# PROPUESTAS DE MEJORAS AL DISEÑO DE DETALLE DE LA PLMQ

## 8. TRAMO TÚNEL entre EL CALZADO y EL RECREO

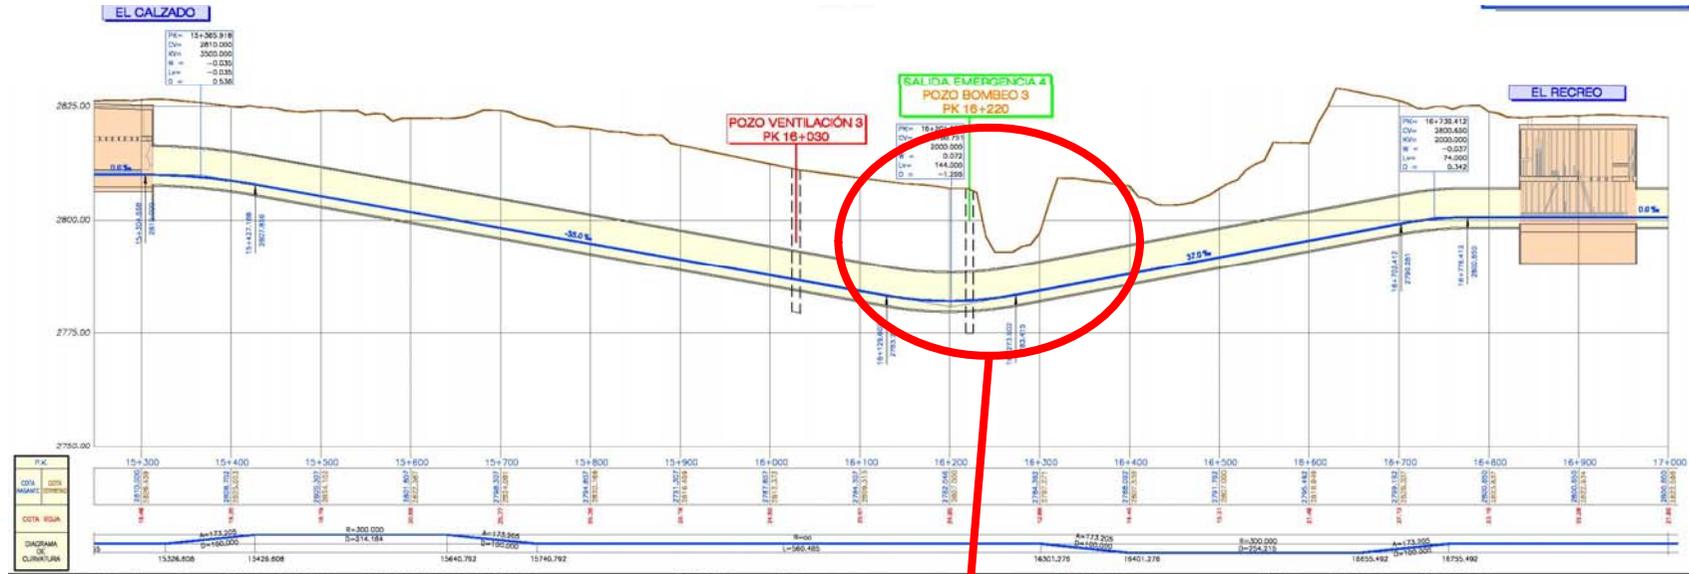
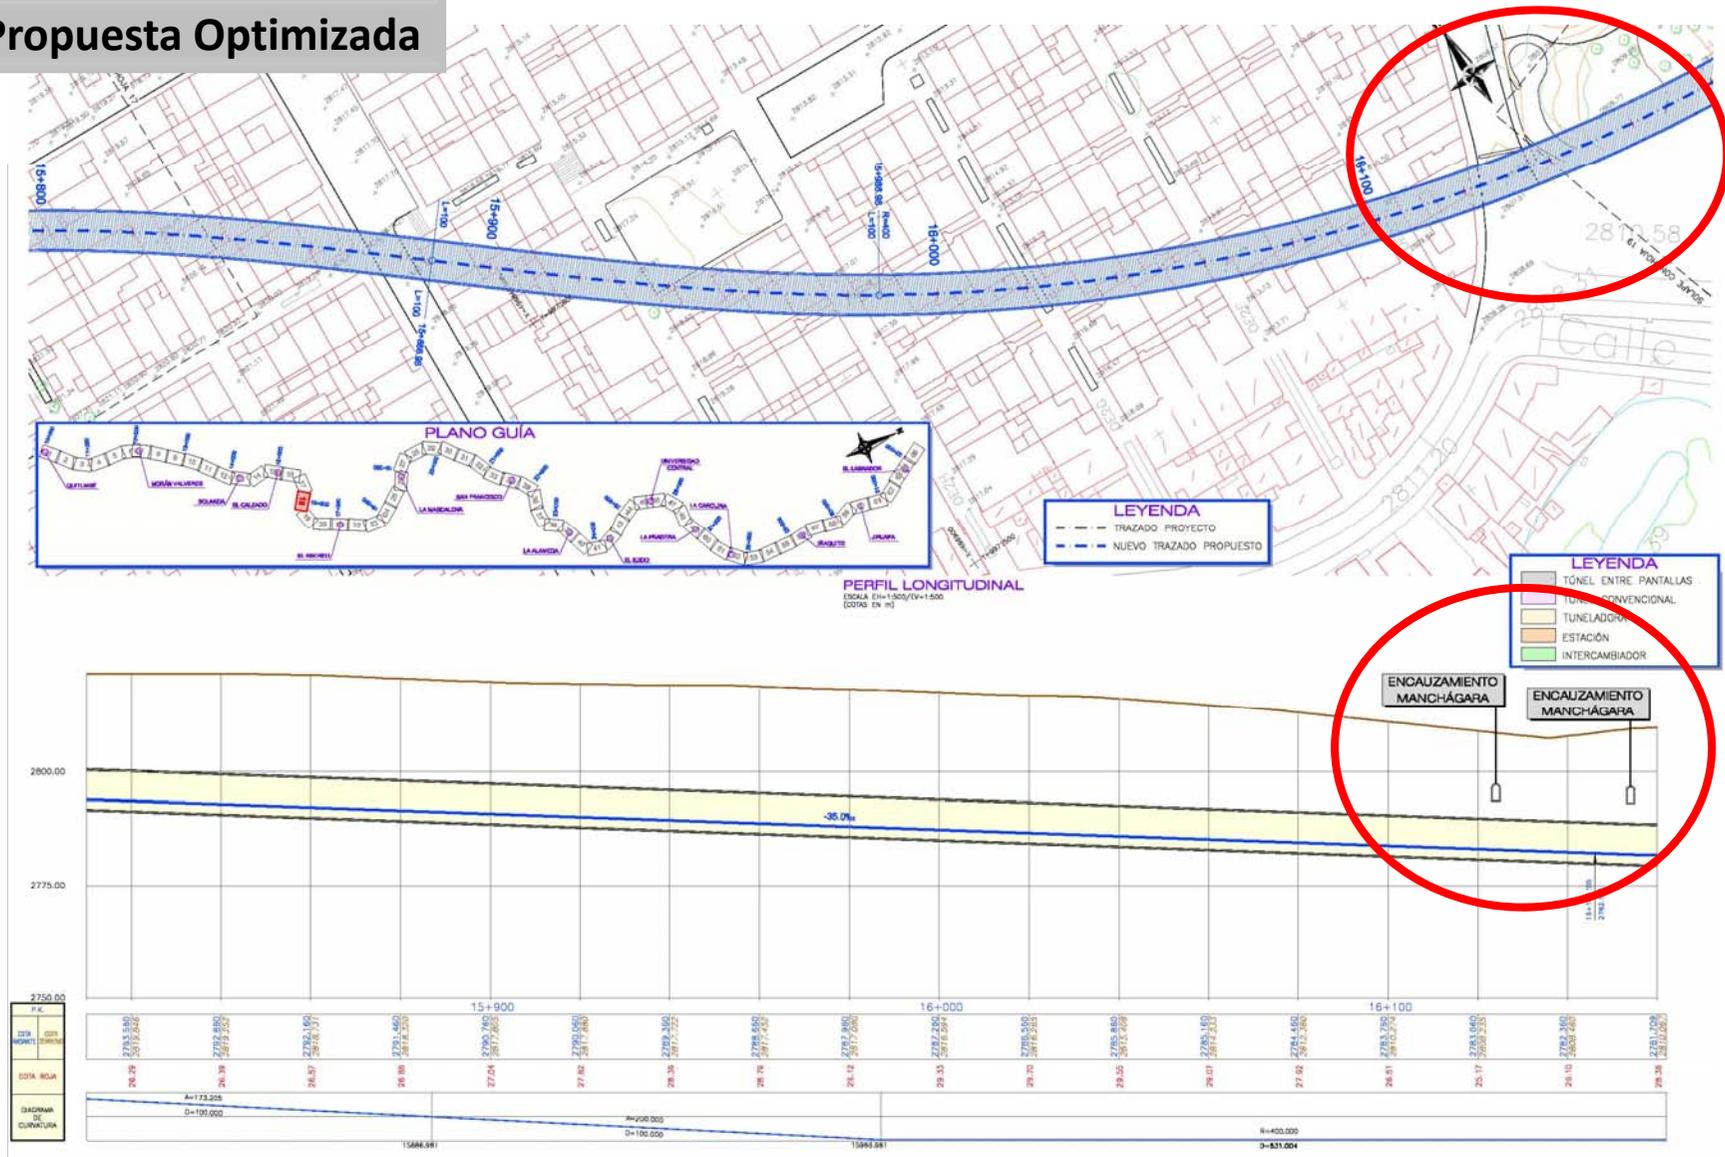
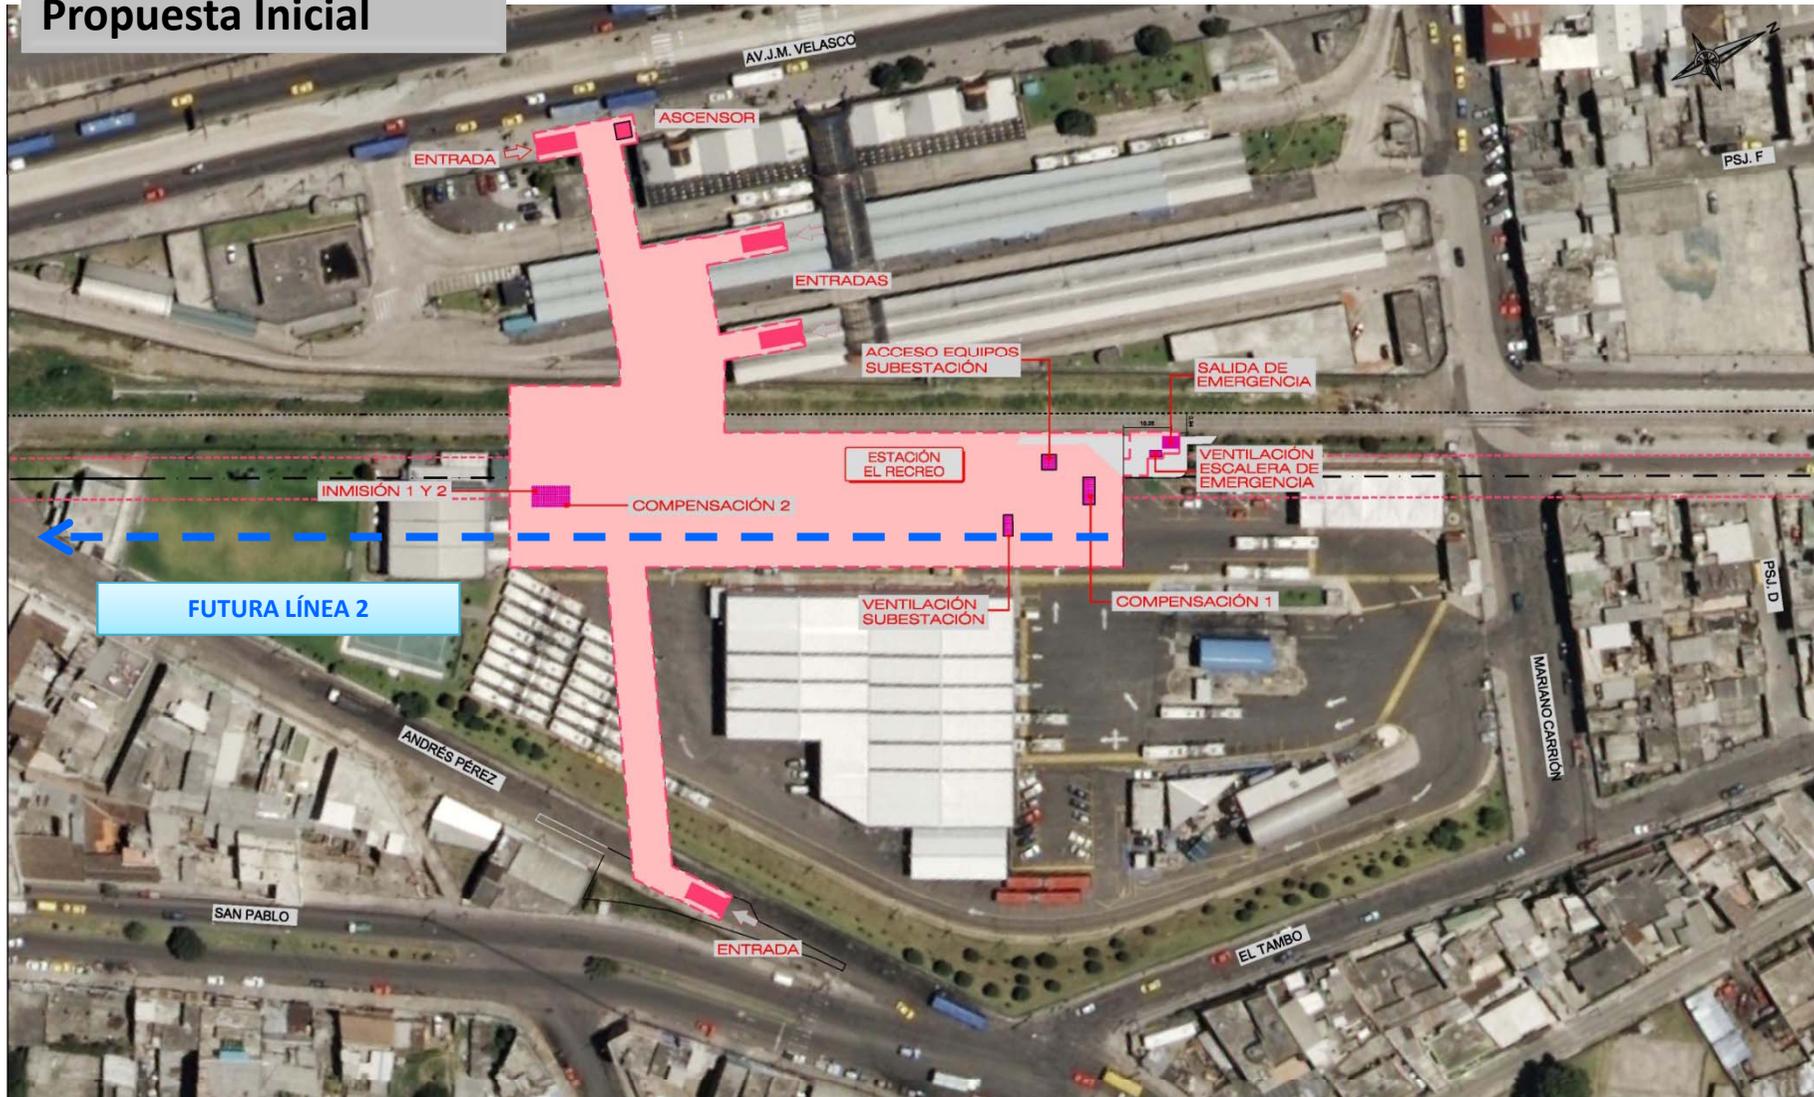
- 1) Variación del trazado en planta entre las estaciones para cruzar el Machángara por la zona rellena (calle Pinlopata)
- 2) Modificación del trazado en perfil para mejorar la cobertura en el cruce bajo el Machángara

- ✓ Se evita el cruce del Machángara en una zona sin terreno sobre el túnel, lo que aumenta la seguridad y reduce la necesidad de medios auxiliares
